**AVIS RELATIF À LA PROTECTION
CONTRE LES EVENTUELS EFFETS NOCIFS ET NUISANCES
PROVOQUÉS PAR LES RAYONNEMENTS NON IONISANTS
GÉNÉRÉS PAR DES ANTENNES ÉMETTRICES STATIONNAIRES**

Commune : LESSINES - Exploitant : TELENET GROUP

Référence exploitant : HT1618E

Rapport n° 3240 / 2025

Figure 2 : Vue en plan des installations d'antennes dans un rayon de 300 mètres autour de l'installation faisant l'objet de la demande d'avis

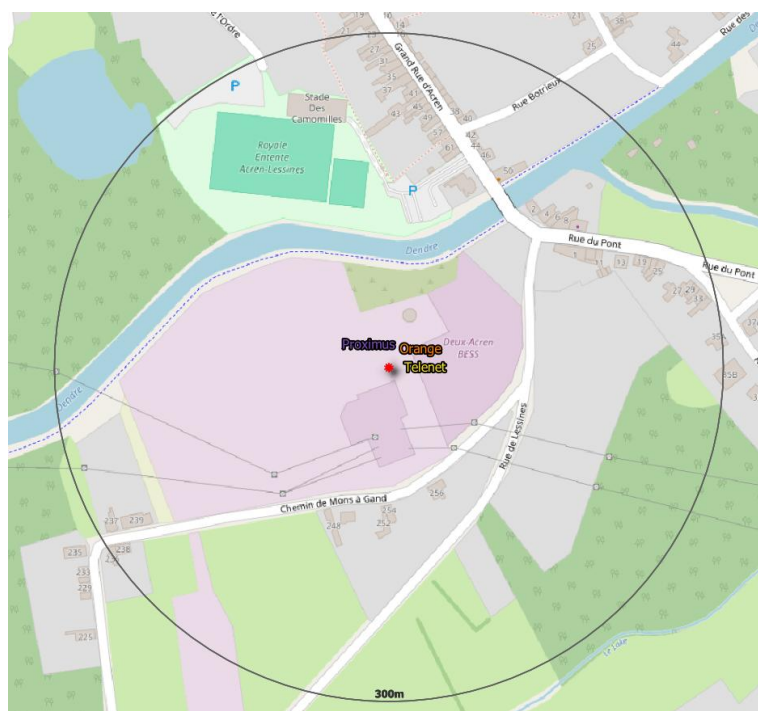
Le plan en projection verticale de la figure 2, indique la localisation des installations d'antennes émettrices stationnaires visées par le décret et situées dans un rayon de 300 mètres autour de l'installation référencée dans le paragraphe 2 et localisée au centre du cercle. Les données de localisation de ces antennes et les avis correspondant sont accessibles via le cadastre en ligne des antennes émettrices stationnaires⁸. Les installations prises en compte dans l'évaluation du respect de la limite cumulative sont les installations d'antennes émettrices déclarées en service par l'exploitant à la date du présent avis, à l'exception de l'installation référencée dans le paragraphe 2 et éventuellement d'autres installations ayant fait l'objet d'une demande d'avis à la même date et qui sont situées à l'intérieur de la zone de 300 mètres de rayon.

- a) il y a au plus 4 installations d'antennes émettrices stationnaires présentes dans la zone d'évaluation de 300 mètres de rayon représentée dans la figure 2, y inclus l'installation référencée dans le paragraphe 2 : la limite cumulative définie à l'article 4, §2 du décret est nécessairement respectée dans les lieux de séjour à l'intérieur de la zone d'évaluation de 300 mètres de rayon ;

- b) il y a exactement 5 installations d'antennes émettrices stationnaires présentes dans la zone d'évaluation de 300 mètres de rayon représentée dans la figure 2, y inclus l'installation référencée dans le paragraphe 2 et il existe, pour 3 ou 4 de ces installations, un avis attestant le respect de la limite abrogée de 3 V/m : la limite cumulative définie à l'article 4, §2 du décret est nécessairement respectée dans les lieux de séjour à l'intérieur de la zone d'évaluation de 300 mètres de rayon ;

- c) dans tous les autres cas, il a été vérifié que la limite cumulative définie à l'article 4, §2 du décret n'est pas dépassée dans les lieux de séjour sur base du nombre d'installations localisées dans la zone d'évaluation de 300 mètres de rayon représentée dans la figure 2, de leur localisation ainsi que des données inscrites dans la figure 1 et au paragraphe 4 du présent avis et dans les avis attestant le respect de la limite par installation ou de la limite abrogée de 3 V/m relatifs aux autres installations reprises dans la figure 2.

Compte tenu des considérations ci-dessus, il apparaît que l'intensité du rayonnement électromagnétique généré, dans les lieux de séjour situés dans un rayon de 300 mètres autour de l'installation référencée dans le paragraphe 2, par l'ensemble des antennes émettrices stationnaires de l'ensemble des exploitants du même site d'antennes émettrices stationnaires respecte la limite fixée à l'article 4, § 2 du décret.
